Technisch Bemalingsplan (conform SIKB BRL Protocol 12020)

Bemmel – Zevenaar, locatie K1, fasen 1, 2 en 3 Addendum naar aanleiding van de herbepaling van signaal- en actiewaarden

Tijdelijke bronbemaling t.b.v. verleggen HTL gasleidingen K1 Bemmel – Zevenaar (Gasunie) en waterleiding (Vitens)

Projectnummer:	801753	
Datum publicatie:	20 november 2018	
Revisienummer:	2.0	
Status:	definitief	
Auteur:		Paraaf:
Collegiale toetsing door:		Paraaf:
Hoofdaannemer:		Paraaf:
Opdrachtgever:	NV Nederlandse Gasunie	Paraaf:

Figuur 4: Bewerkte visuele weergave stijghoogten en aanduiding van de effecten waarvoor elk van de waarde maatgevend is (bron: rapport omgevingseffecten d.d. 09-03-2018, AnteaGroup, tevens gebaseerd op rapport Herbepaling signaal- en actiewaarden bemaling, d.d. 2-11-2018, AnteaGroup)

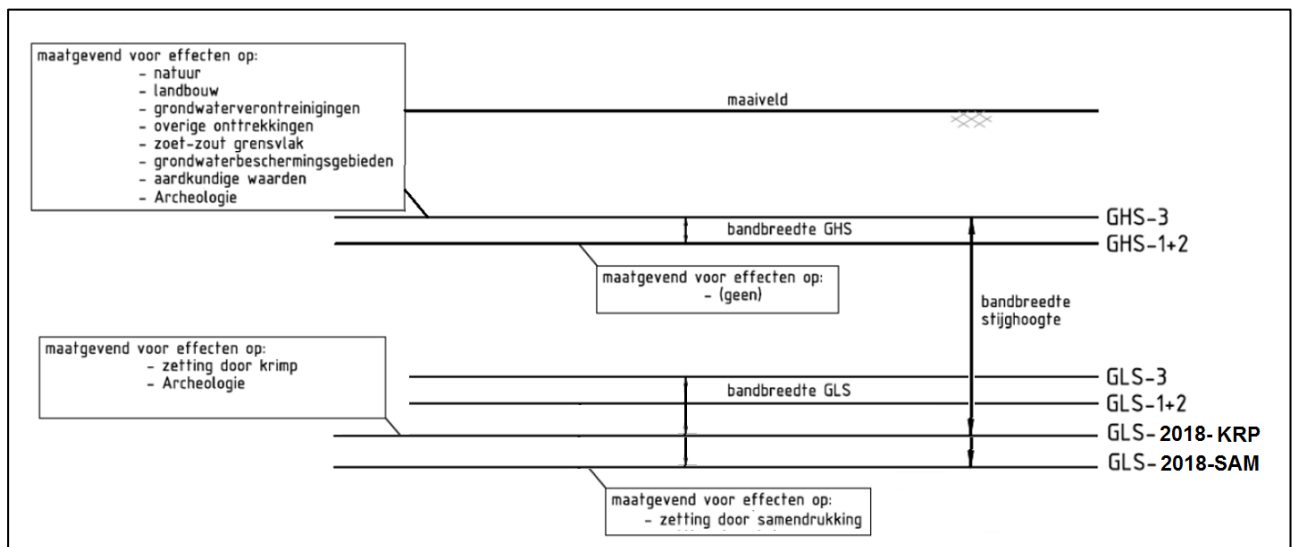
De beschrijving van de waterstanden/waterhuishouding zoals onderstaand weergegeven is afkomstig uit de geohydrologische rapportages. Naast de eerder vermelde GHS- en GLS-waarden zijn ook de GLS-2018-KRP en GLS-2018-SAM opgenomen.

- GLS-2018-SAM is de gemiddelde stijghoogte over een periode van 70 dagen gedurende de zomer en het vroege najaar van 2018;
- GLS-2018-KRP is de maximale stijghoogte die gedurende een periode van 70 dagen is opgetreden gedurende de krimpperiode (juni t/m september) van 2018.

Voor een visuele weergave van de samenhang tussen de stijghoogtensets wordt verwezen naar figuur 4. In deze figuur is tevens aangegeven voor welke effecten de verschillende waarden maatgevend zijn. Bij de beoordeling van de effecten is per potentieel effect uitgegaan van de maatgevende stijghoogte, dus de meest kritische situatie.
